INFORME TÉCNICO DE FISCALIZACIÓN AMBIENTAL

PLANTA AGUAS SERVIDAS LOS LOROS MUNICIPALIDAD TIERRA AMARILLA

DFZ-2021-391-III-RCA

JULIO 2021

Figura 3. Modificación 1 del Layout original (Fuente: Consulta de Pertinencia de Ingreso resuelta mediante la Res. Ex. 135p/2017).

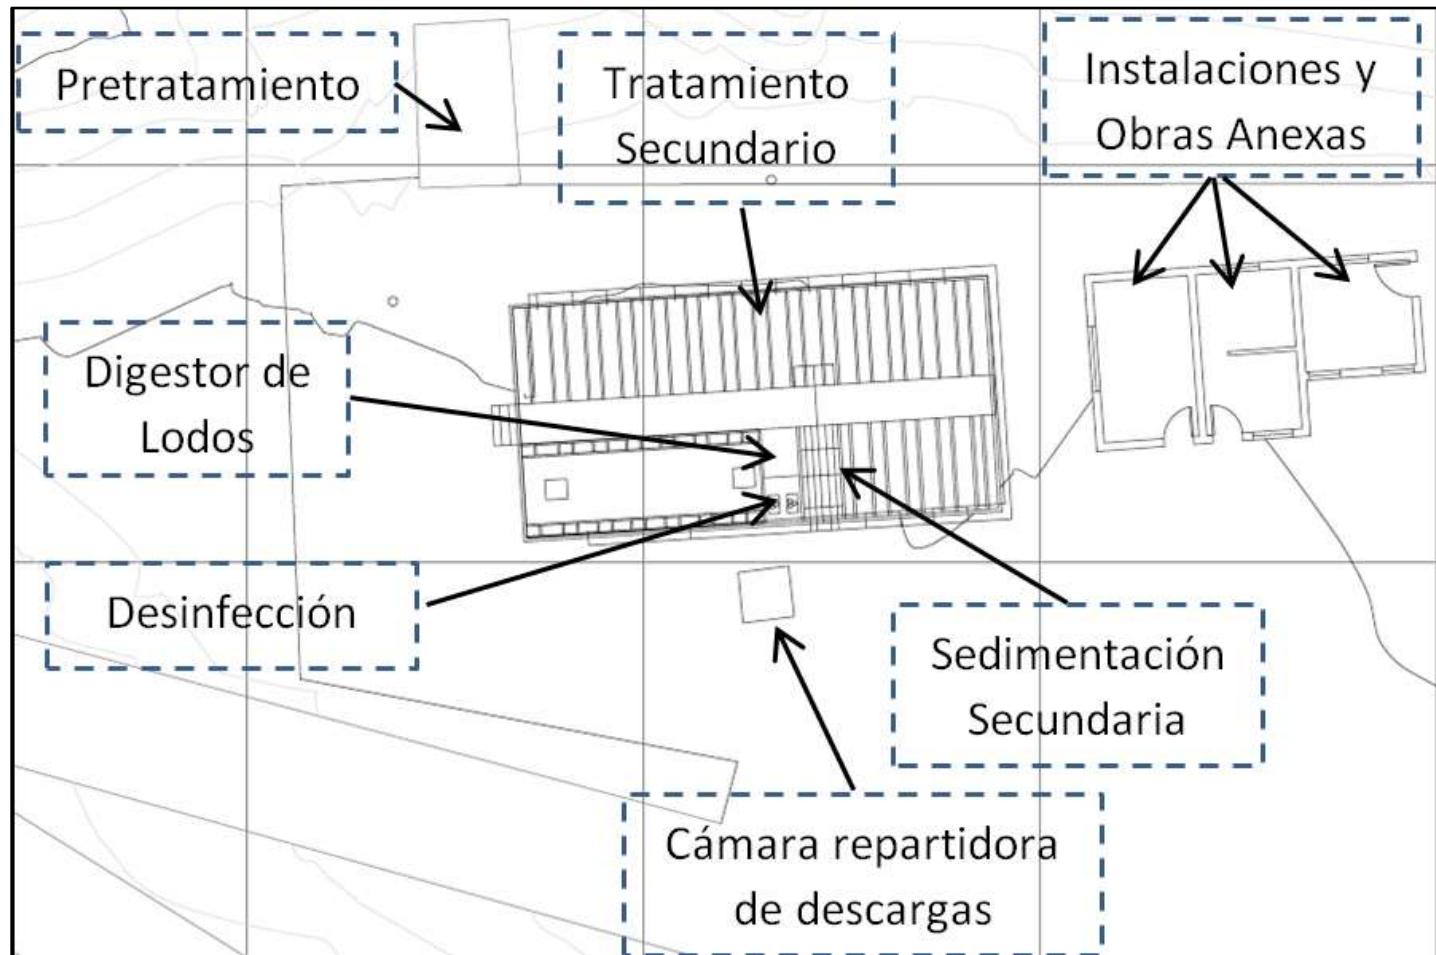
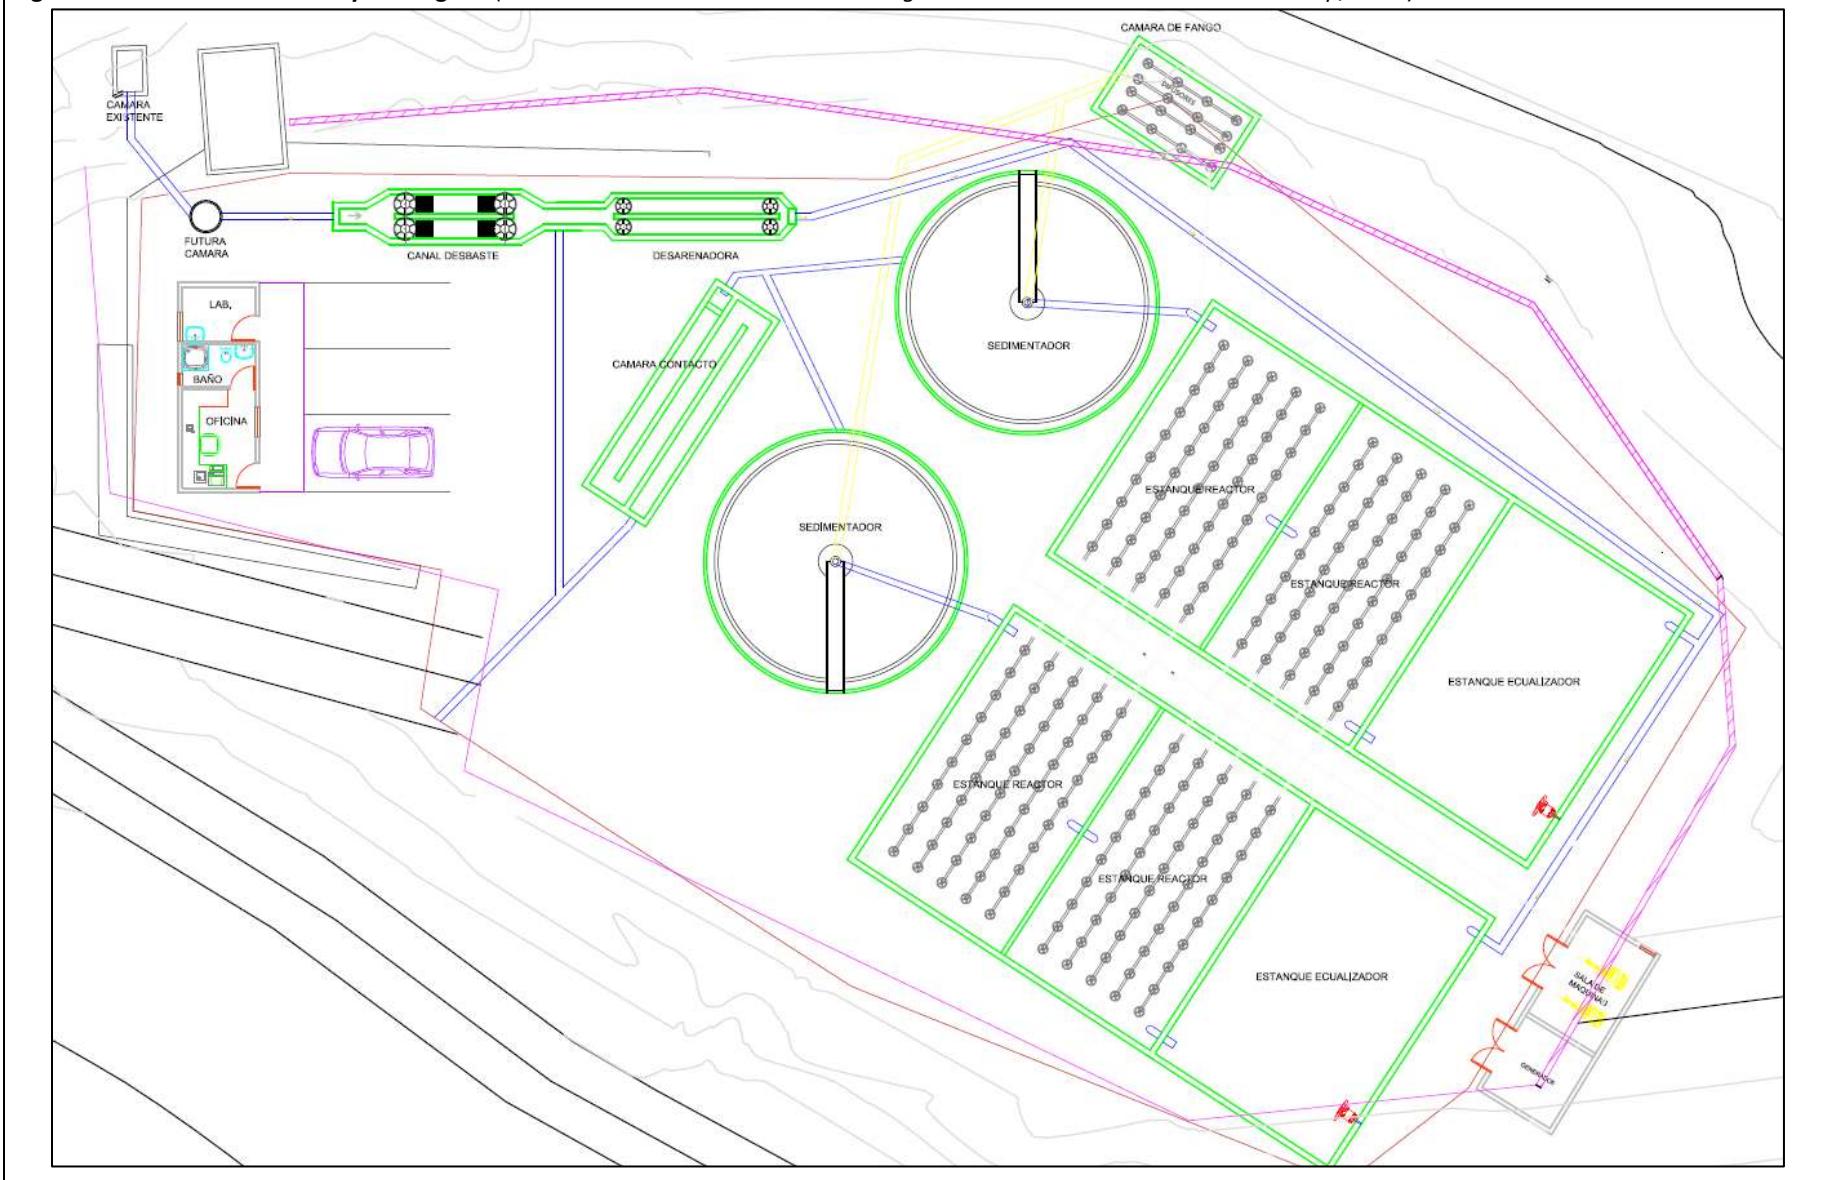
- Construcción de la planta de tratamiento de aguas servidas con un diseño distinto al aprobado en las RCA N° 29/1999 y N° 261/2011; pero que es coincidente con el diseño planteado en las Res. Ex. N° 135p y N° 54p.

Los hallazgos listados previamente, dan luces de que la Planta de Tratamiento en comento, fue construida bajo un diseño distinto al aprobado por los instrumentos señalados en el Punto 3 del presente Informe. Cabe señalar que el Titular posee dos consultas de pertinencia de ingreso al SEIA que resolvieron la obligatoriedad de ingresar las modificaciones del Proyecto al Sistema de Evaluación de Impacto Ambiental, dado que estas corresponden a un cambio de consideración de acuerdo a lo señalado en el Art. 2, letra g del D.S. N° 40/2012, Reglamento del SEIA; situación que a la fecha no ha ocurrido. Por lo que corresponde que, tanto la extensión de los impactos generados por la construcción de la Planta de Tratamiento de Aguas Servidas de Los Loros, junto con su operación y abandono, sean evaluados ambientalmente, así como la pertinencia, naturaleza, efectividad y eficiencia en la adopción e implementación de medidas, si correspondiere.
